Københavns Kommune
S-N-LGS-6001 TSR 1
TSA Strandvænget - lokalgade

17. februar 2014
SB/UVH

Københavns Kommune har anmodet Via Trafik om at foretage en trafiksikkerhedsrevision (TSR) af et alternativt profil for Strandvænget, der tager udgangspunkt i borgernes forslag til indretning med en lokalgade. Det er aftalt med Rambøll at TSR'en for alternativet ved påpegede problemer og bemærkninger, vurderes i forhold til det udbudte projekt.

Figur 3: Øget uheldsrisiko fordi udkørende trafik skal "kigge bagud" for at se trafikken på Strandvænget, som de har vigepligt overfor.

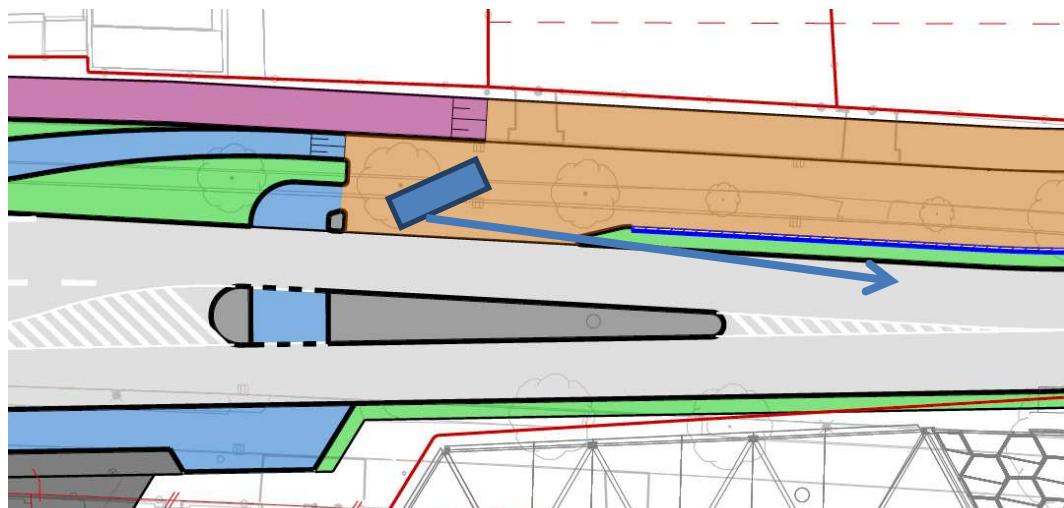
Problem – adgangsforhold til de enkelte matrikler langs Strandvænget

Bilerne holder i en skæv vinkel i forhold til Strandvænget ved udkørsel fra lokalvejen til Strandvænget. Dette betyder dårlige oversigtforhold, hvilket erfaringsmæssigt medfører en øget uheldsrisiko.

Dette skyldes at trafikanten bliver nødt til at "kigge tilbage" (se figur 3) for at orientere sig tilstrækkeligt, hvilket kan være vanskeligt.

Det forudsættes i øvrigt at støjskærm trækkes tilbage jf. oversigtsforhold som beskrevet i Rambølls notat.

Løsningsforslag

Det anbefales at gennemføre det udbudte projekt fordi oversigtsforholdene her ikke er reduceret i forhold til trafikken på Strandvænget.

En ulempe ved det udbudte projekt er en øget uheldsrisiko som følge af bakkende biler fra parcellerne til Strandvænget.

Samlet vurderes det udbudte projekt dog bedst med hensyn til at opnå god trafiksikkerhed.

Rådgiveren er enig med revisorens bemærkning.

Revisors svar: ok

Bygherren er enig med rådgiver og revisor.

Figur 4: Slæbekurve for lastbil fra Helgoland medfører påkørsel af ventende cyklister.

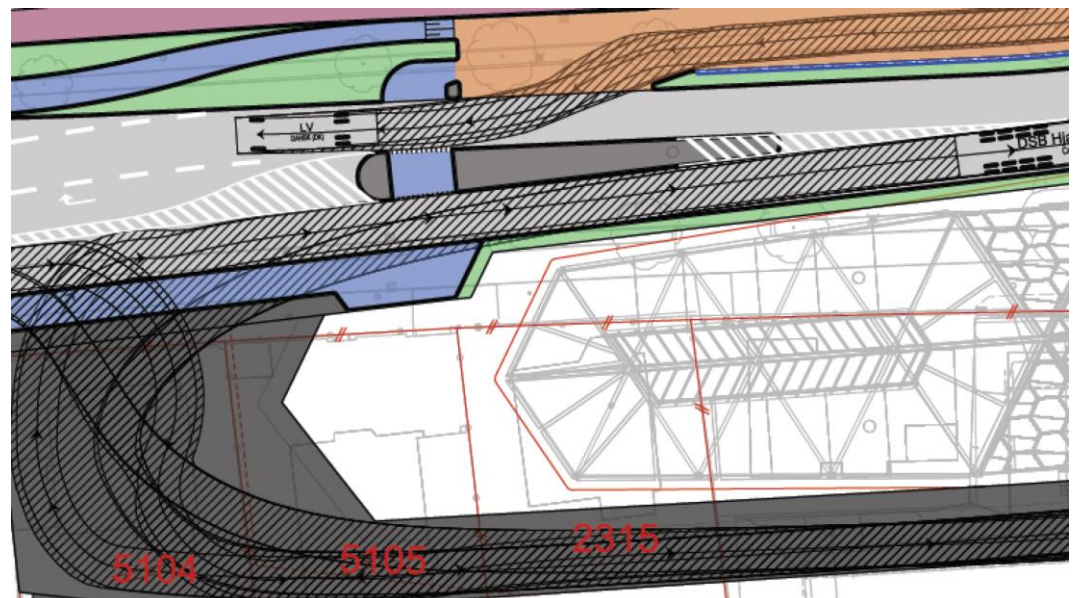
Ved krydsningshellen er der risiko for at ventende cyklister på vej til lokalgaden påkøres af udkørende lastbiler fra Helgoland (se figur 4).

Det anbefales at anvende løsningen i det udbudte projekt, hvor der ikke er brug for et krydsningspunkt her.

Projekterendes svar:
Rådgiveren er enig med revisorens bemærkning.

Revisors svar: ok

Bygherres beslutning:
Bygherren er enig med rådgiver og revisor.
